大型バスの空調装置のリコールについて

平成 20年4月15日

リコール届出番号2100

改善箇所説明図

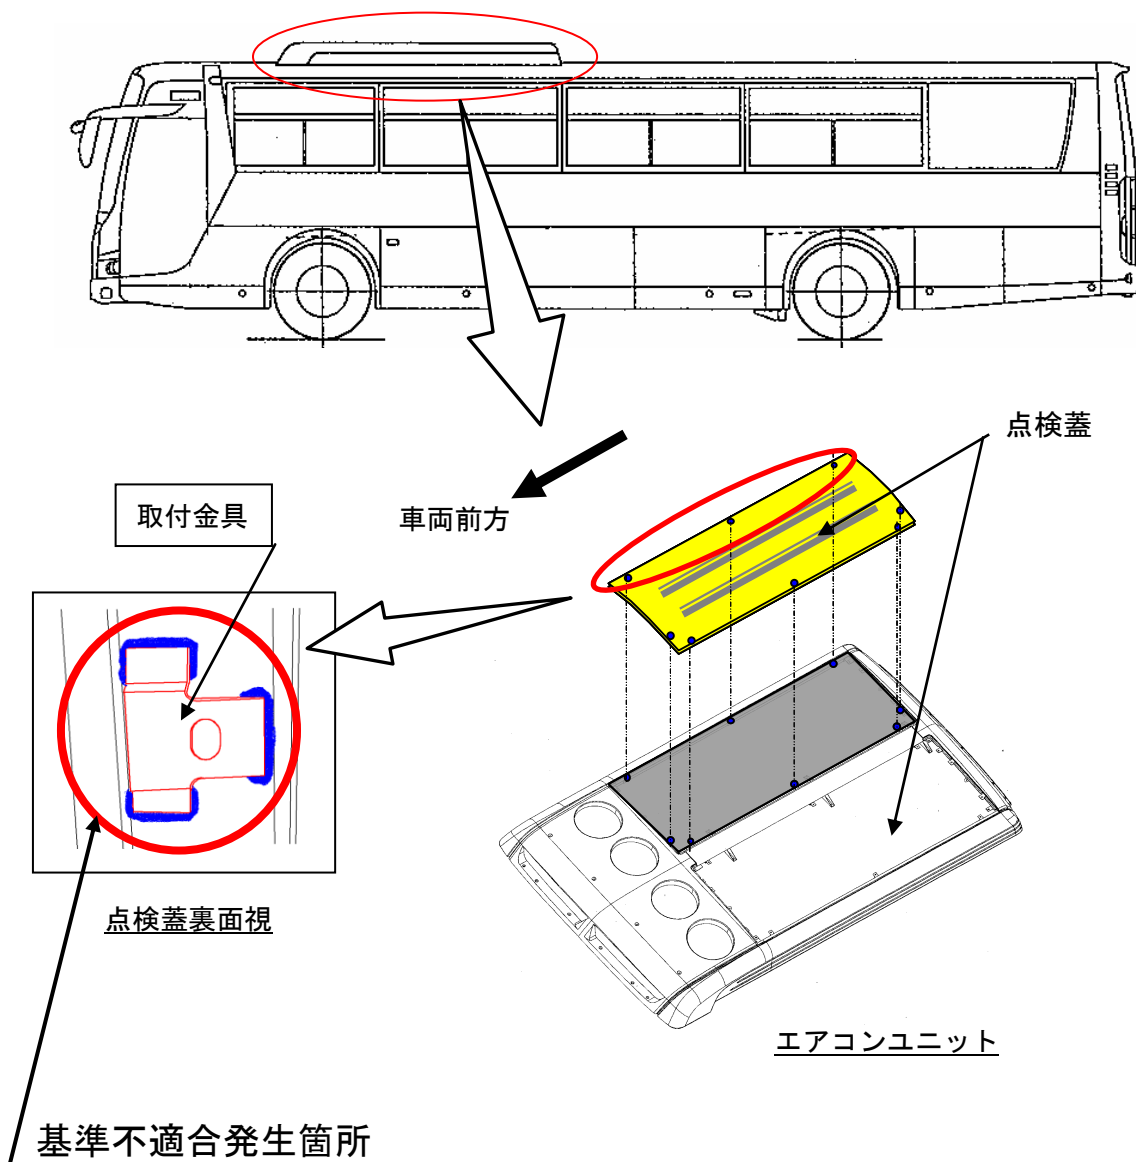
- ルーフに装着しているエアコンユニットの点検蓋を固定するための取付金具の接着部が剥がれる場合があります。そのため、そのままの状態で使用を続けると、当該点検蓋が脱落するおそれがあります。

ルーフに装着しているエアコンユニットの点検蓋を固定するための取付金具の接着部が剥がれるものがある。そのため、そのままの状態で使用を続けると、当該点検蓋が脱落するおそれがある。

- 全車両、当面の暫定措置として、当該取付金具をリベットにより固定します。

全車両、当面の暫定措置として、当該取付金具をリベットにより固定する。

識別：作業完了車には、車両左後方点検リッド裏の位置に「HB66」の文字が記載された青色シールを貼り付ける。
